## PEDIDO DE IMPUGNAÇÃO

Ref.: CONCORRÊNCIA Nº. 000030-23-CC

Objeto: Contratação de empresa especializada para **execução da obra de cobertura do bloco de academia, com área construída de 234,44 m<sup>2</sup>**, localizado na Rua Joaquim Gava, Chácara 95 BII, Jardim América, Araguaína – TO, de responsabilidade do Sesc – Serviço Social do Comércio, Administração Regional/TO, tudo conforme projetos, especificações técnicas e planilha quantitativa de serviços constantes do Anexo I.

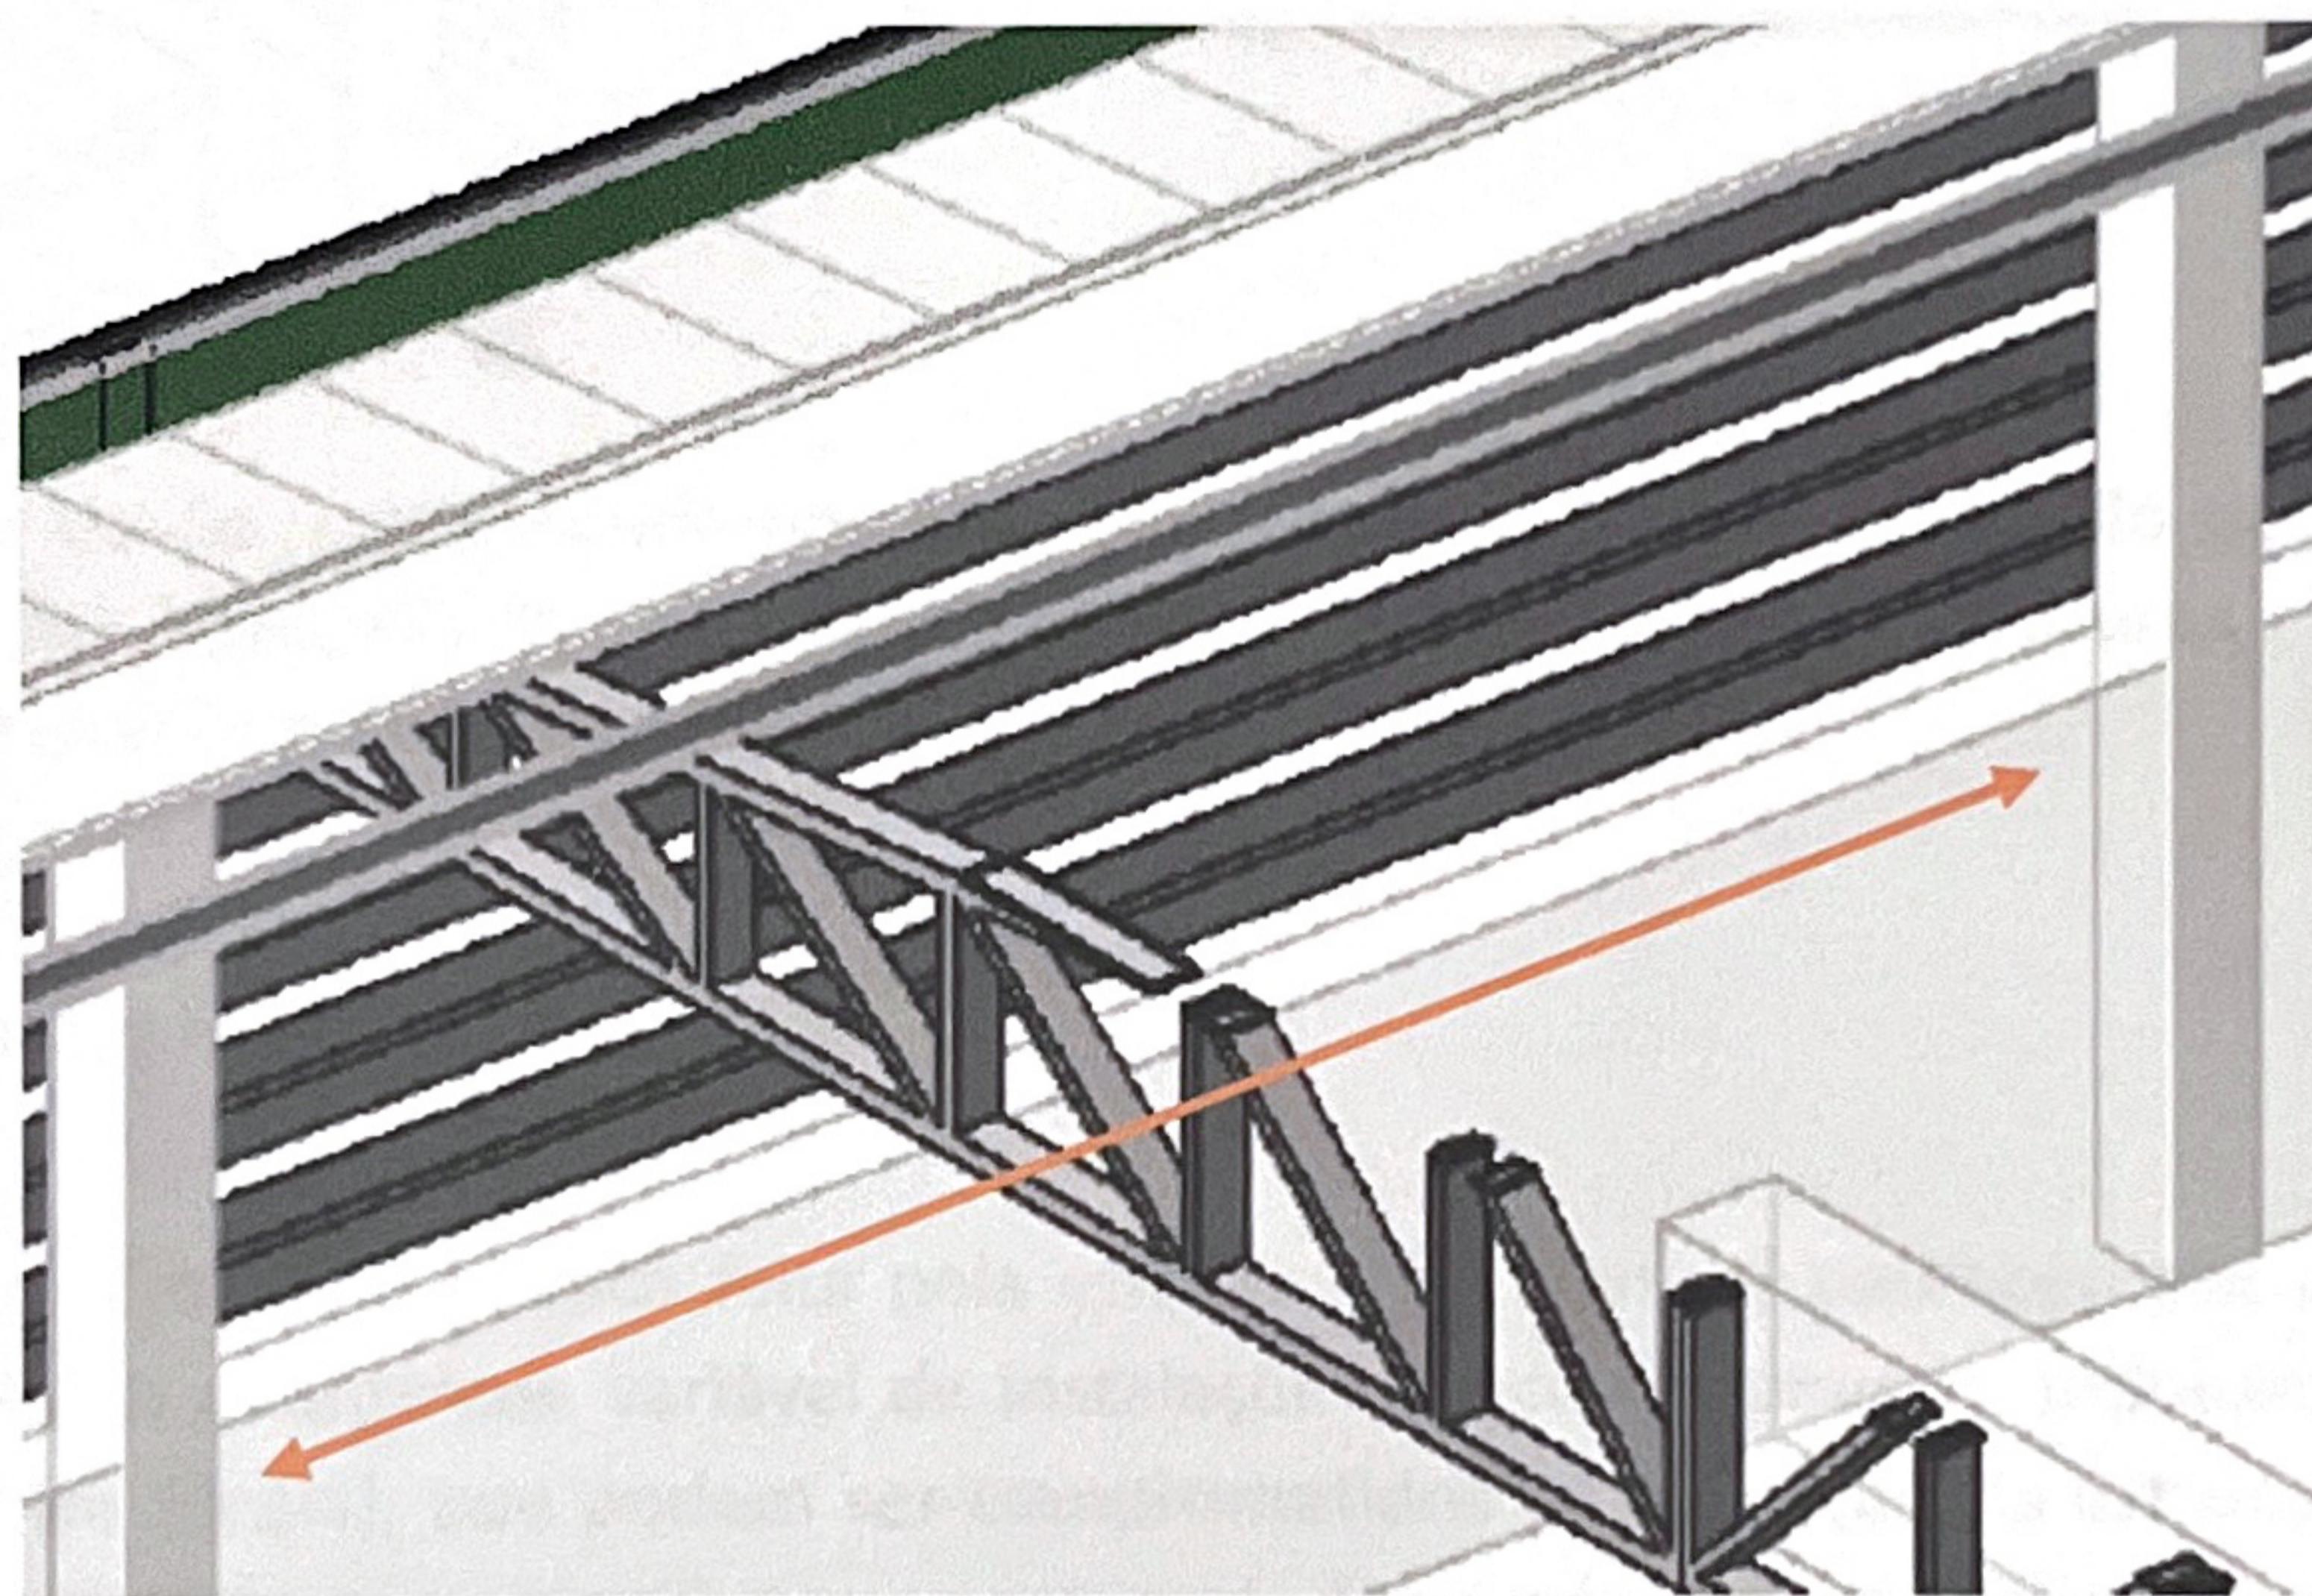
**05.1** O quantitativo adotado no item 02.06.01.01 "BRISE METÁLICO HUNTER DOUGLAS REF. MINIWARE #103 COR PRATA OU SIMILAR, COM ESTRUTURA E MONTAGEM, EXCLUSIVE ANDAIMES E PLATAFORMA", não corresponde ao valor extraído do projeto. **Valor adotado = 108,27 m<sup>2</sup>.**

- (a) Altura do Brise = **2,46 m** (fonte: CXDSESCARA-ARQ-PE-CTR-DET-ISO)
- (b) Largura do Brise = **8,88 m** (fonte: CXDSESCARA-PLU-PE)
- (c) Comprimento do Brise = **27,26 m** (fonte: CXDSESCARA-PLU-PE)

Área Total =  $(2a + 2b) \times c = 177,81 \text{ m}^2$  (acríscimo de  $69,54 \text{ m}^2$ )

**Nota:** Ressaltamos que o valor desse acréscimo é de alta relevância, visto que o valor total com aplicação de BDI corresponde a um aumento de **R\$ 42.455,00**.

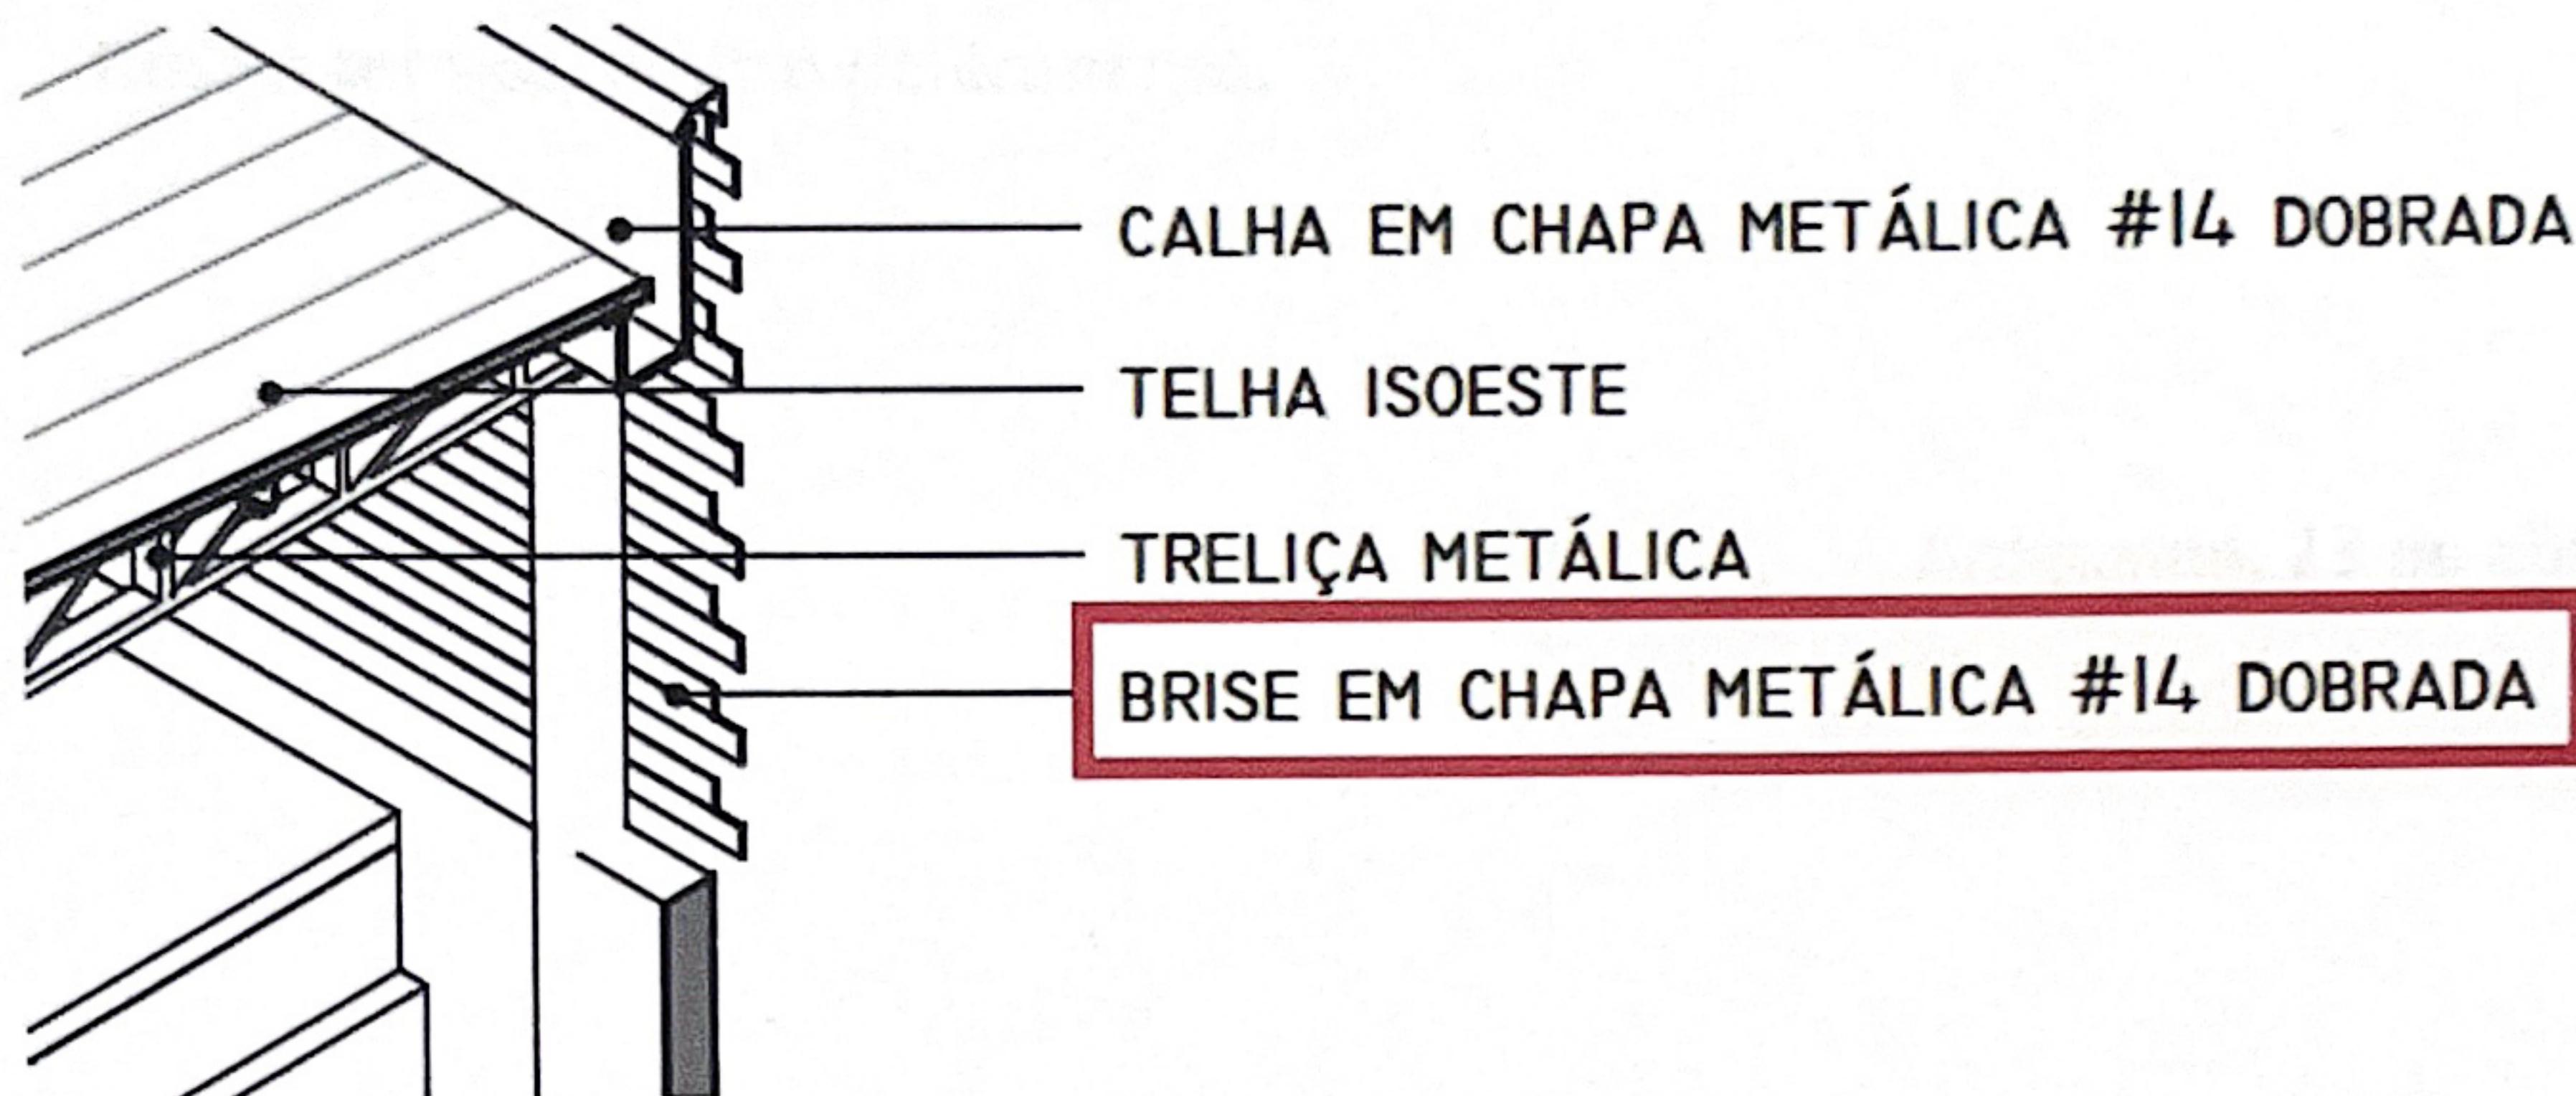
**06.2** Identificamos que no projeto "CXdSESCARA-ARQ-PE-CTR-DET-ISO" foi proposto que o brise fosse desenvolvido em chapa metálica #14 dobrada, como mostra na figura a seguir:

Desse modo, compreendemos que haja a necessidade de aplicação de pintura, mas não foi identificado no quantitativo adotado para as pinturas, valores que correspondam para esse serviço.
